**DIRECTION GÉNÉRALE DE L'ÉVALUATION
ENVIRONNEMENTALE ET STRATÉGIQUE**

**Rapport d'analyse environnementale
pour le projet de réaménagement de la route 277
entre Saint-Henri et Saint-Anselme**

Dossier 3211-05-420

Le 17 février 2015

FIGURE 2 COUPE TRANSVERSALE DE LA CONFIGURATION DU TRONÇON RURAL DE LA ROUTE 277.

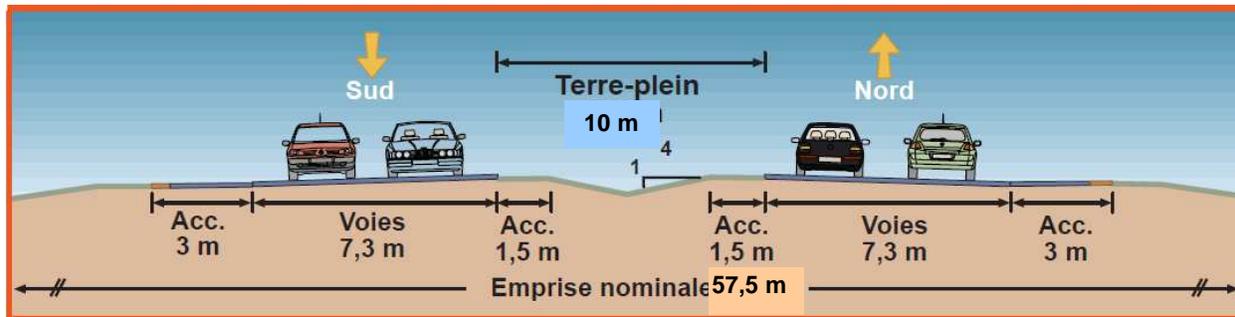
Dans son étude d'opportunité réalisée en 2000, le MTQ a mis de l'avant, sans la justifier, une option comportant quatre voies séparées par un terre-plein central de 4,5 m. Dans son étude d'impact, réalisée en 2010, il a omis cette variante présentant seulement deux options de 7,5 et de 15 m. Une évaluation comparative de ces deux options conclut en faveur du terre-plein de 15 m, mais au cours de la médiation environnementale menée par le BAPE, une variante comportant un terre-plein de 10 m a été étudiée et finalement retenue.

À la suite des négociations faites en médiation, l'initiateur a accepté de réduire le terre-plein de 15 à 10 m en ajoutant des voies de refuge à même le terre-plein aux intersections des chemins de la Grande-Grillade et de la Petite-Grillade, de façon à permettre à tous les types de véhicules de s'engager sur la route 277 en deux temps.

Au cours de la médiation environnementale, le MTQ a fait un effort particulier pour accommoder les citoyens quant au positionnement de l'axe du tracé et des boucles de virage. Toutefois, le MTQ n'a pas réussi à convaincre l'équipe d'analyse que le terre-plein d'une largeur de 10 m est la meilleure solution envisageable pour une route régionale. Les autres aménagements proposés devraient déjà contribuer significativement à sécuriser la route. Les deux intersections visées par les voies de refuge permettant l'accès à la route 277 en deux temps présentent des taux d'accident peu élevés (voir figure 2.6 de l'étude d'impact). Cet argument ne semble pas, à lui seul, pouvoir justifier cet aménagement. Finalement, en ce qui concerne le besoin pour les véhicules de fort gabarit d'effectuer des demi-tours, la présence de quatre boucles de virage et d'un rond-point devrait permettre de combler ce besoin. La largeur du terre-plein

central a d'ailleurs été remise en question par certains requérants lors de la médiation du BAPE (BAPE, 2011a) ainsi que par la fédération de l'UPA de la Beauce, la fédération de l'UPA de Lévis-Bellechasse et le conseil municipal de Saint-Henri (voir Décision du 29 juillet 2013 de la CPTAQ).
